**COMUNE DI CASTENASO**  
**Città Metropolitana di Bologna**

**PSC/RUE**

**OSSERVAZIONI 'AREA TECNICA'**

**Elaborato Ca.PSC.RUE.OSS.UT**

### 1) Eliminazione vincolo tutela edificio Via Bargello, angolo Via Cà dell'Orbo.

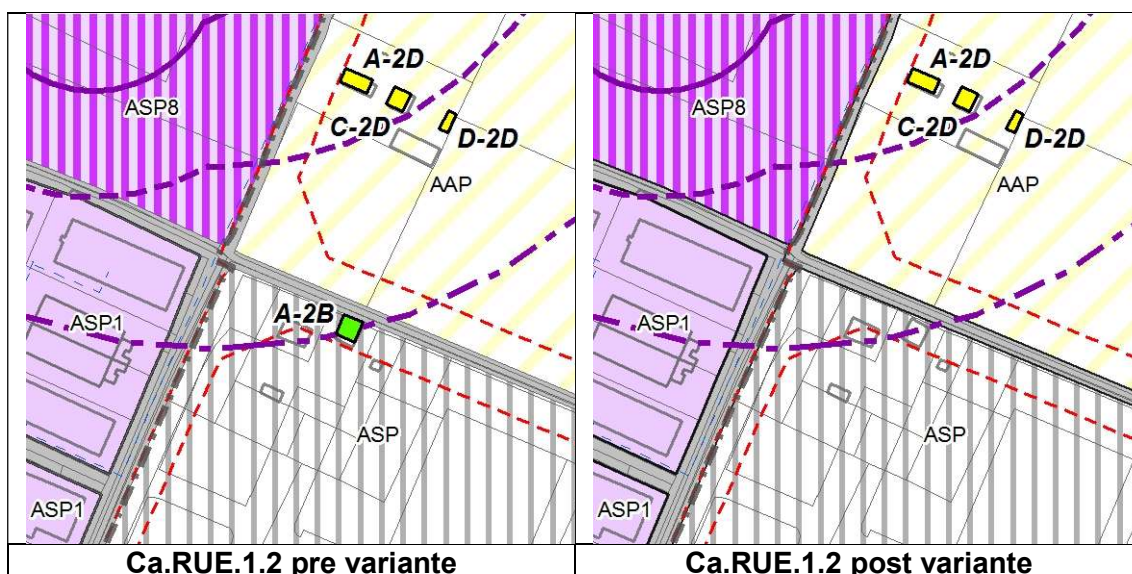
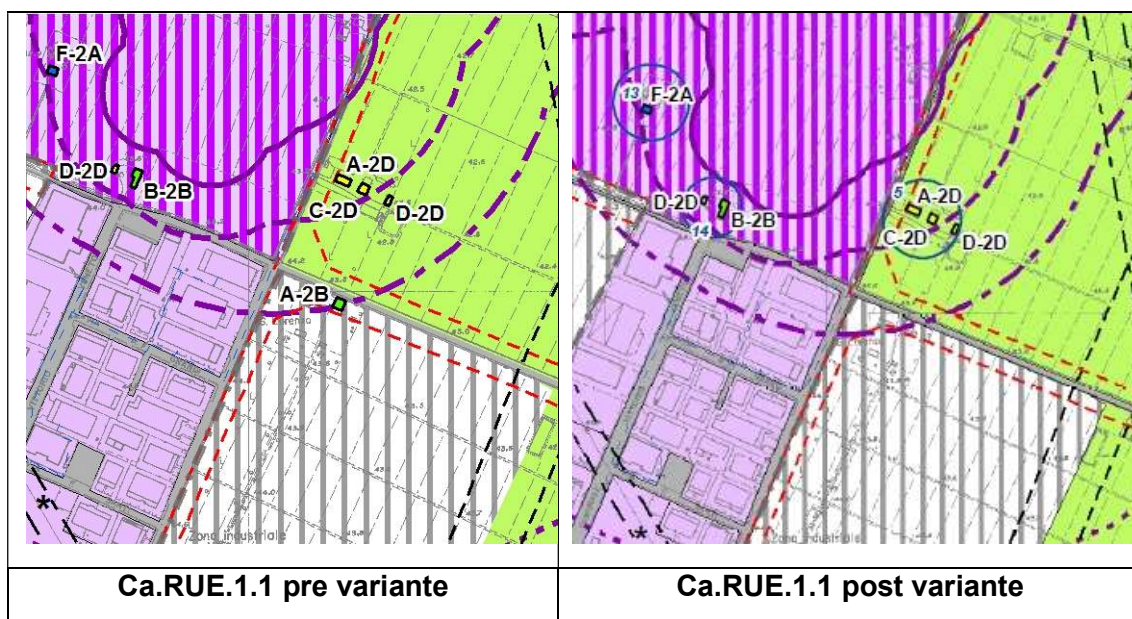
Si propone di eliminare il vincolo di tutela all'edificio ricadente in ambito potenziale per nuovi insediamenti specialistici ASP\_BN2.2, classificato A-2B scheda di censimento n. 6, in quanto quasi già totalmente demolito per ragioni di sicurezza.

### **7) ASP1 – Via XXV Aprile**

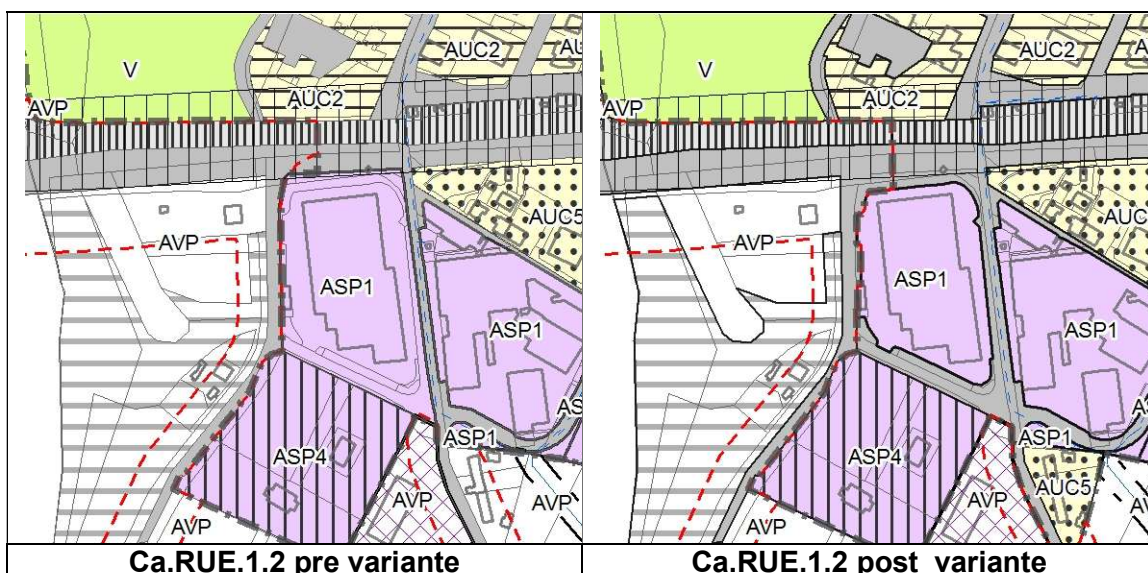
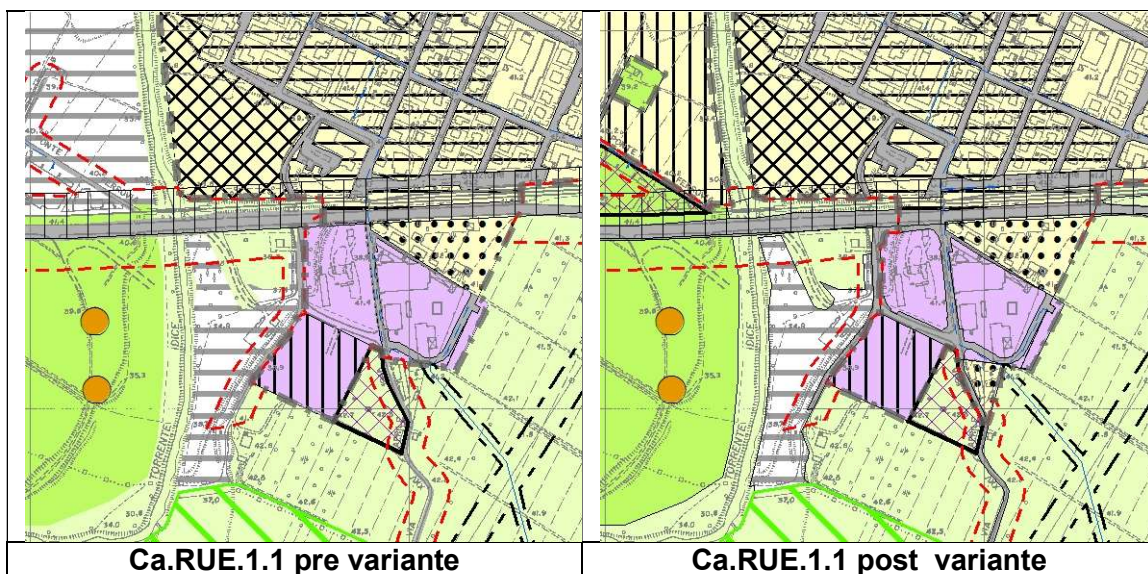
Si segnala che l'attuale Ambito urbanistico ASP1 in Via XXV Aprile angolo Via Chiusa Nuova comprende anche le aree identificate catastalmente al foglio 28 mappali 775,776,777,778,779,780,781,782,783, già di proprietà comunale, che dovrebbero invece ricadere in "*Rete stradale e parcheggi di urbanizzazione*".

#### 10) Adeguamento tracciato Lungosavena lotto 3.

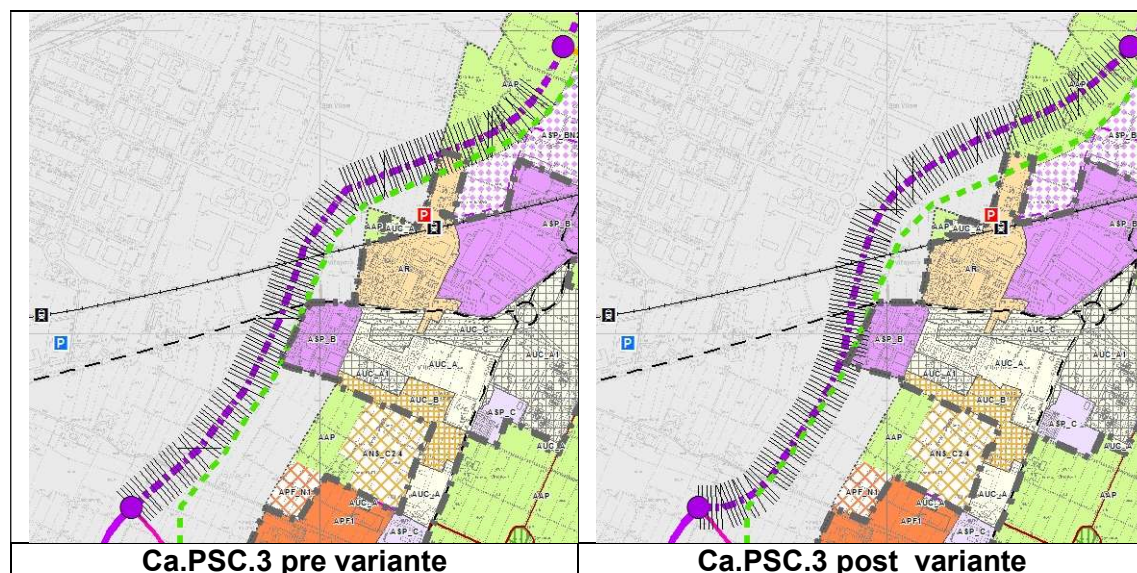
In riferimento al potenziamento del sistema tangenziale di Bologna – Interventi di completamento della rete viaria di adduzione intermedia di Pianura e Lungosavena lotto 3 si chiede di 'ridisegnare' il tracciato secondo l'ultimo progetto aggiornato.

#### 11) Eliminazione vincolo tutela corte in via XXI Ottobre.

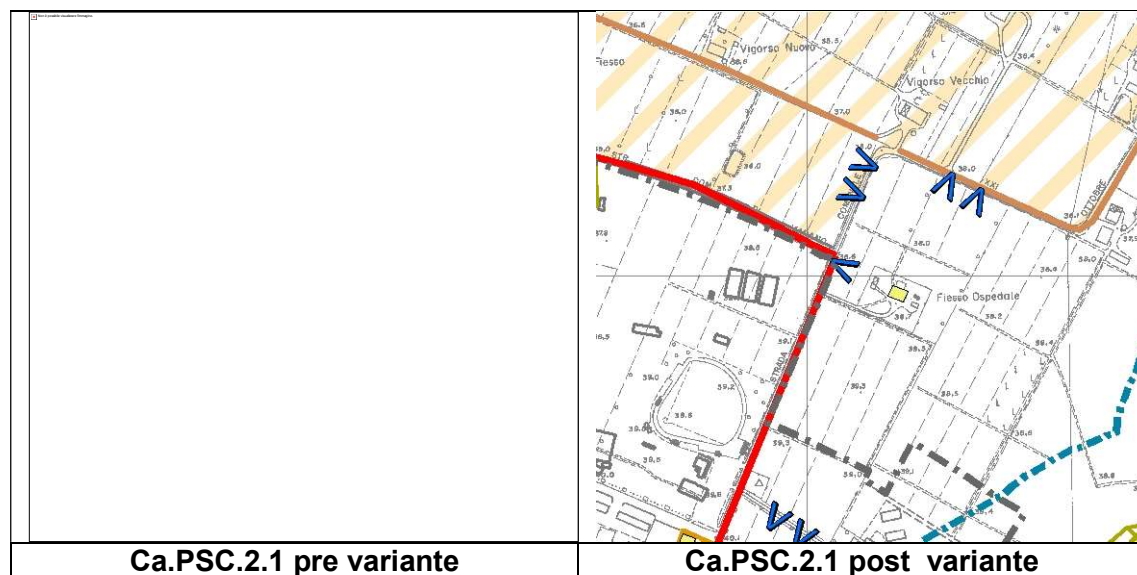
Si chiede di verificare ed eliminare il vincolo di tutela della corte di cui alla scheda di censimento n.59 in quanto trattasi di errore materiale poiché vincolo non esistente.

## 12) Correzione refuso grafico e norma ambito comparto AGES.

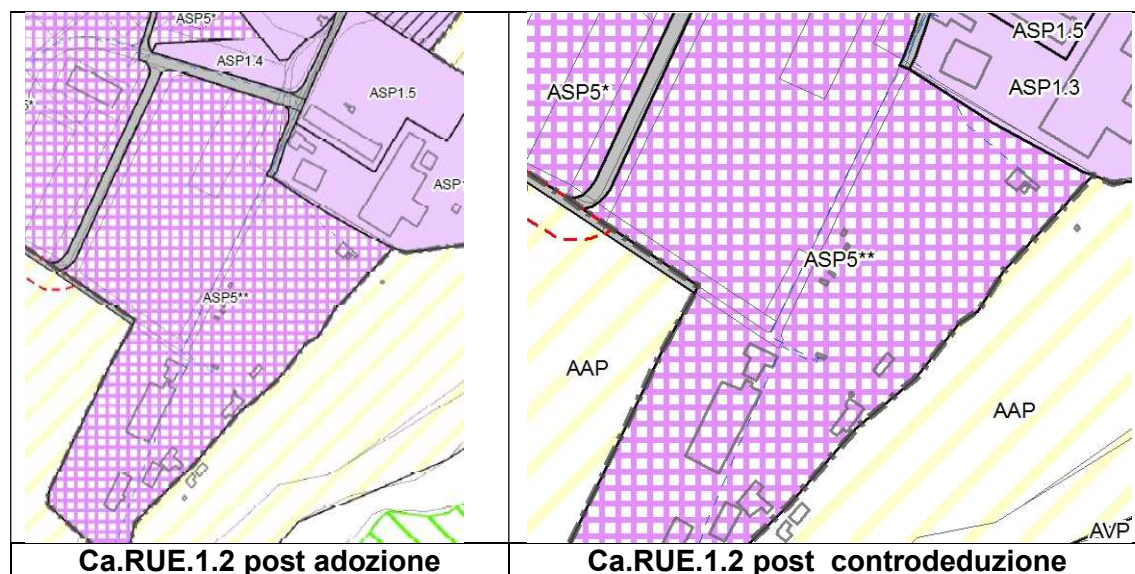
Il comparto di AGES ex D.4 di PRG, oggetto di Piano Particolareggiato approvato con delibera di C.C. n. 23 del 15/04/2009 Convenzione urbanistica sottoscritta in data 12/01/2010 Rep. n. 61522, è individuato nel RUE vigente come ASP1.2 con apposita norma mentre nel RUE adottato come ASP5\*\*\* di cui non si trova riscontro nelle norme versione adottata.

## 16) Ambito ASP3.1 (Villanova ex comparto D6.2)

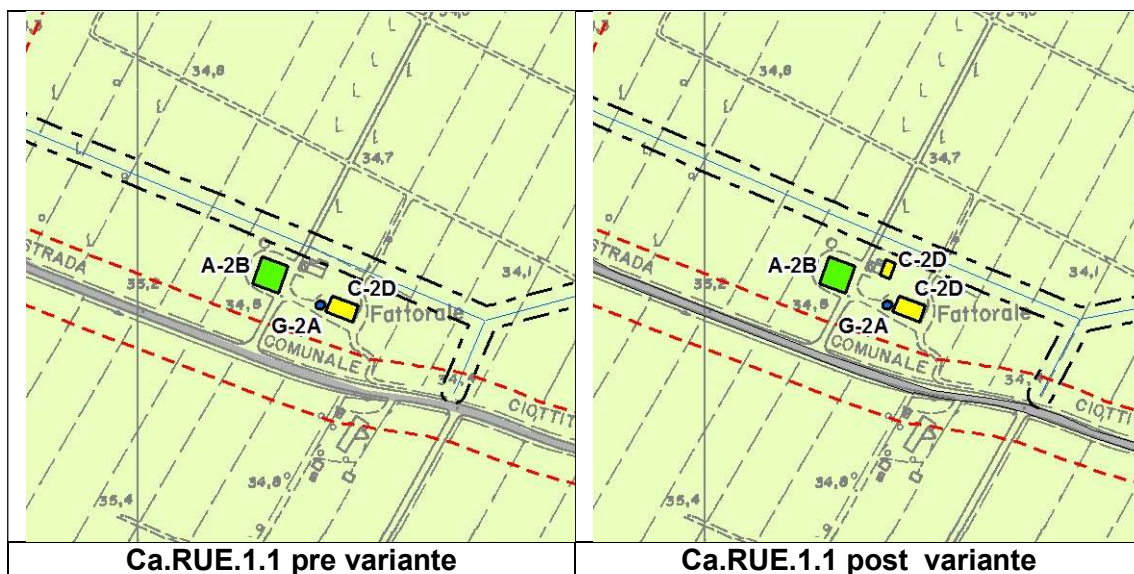
Si chiede di ripristinare il refuso rispetto alle nuove sigle delle destinazioni d'uso.
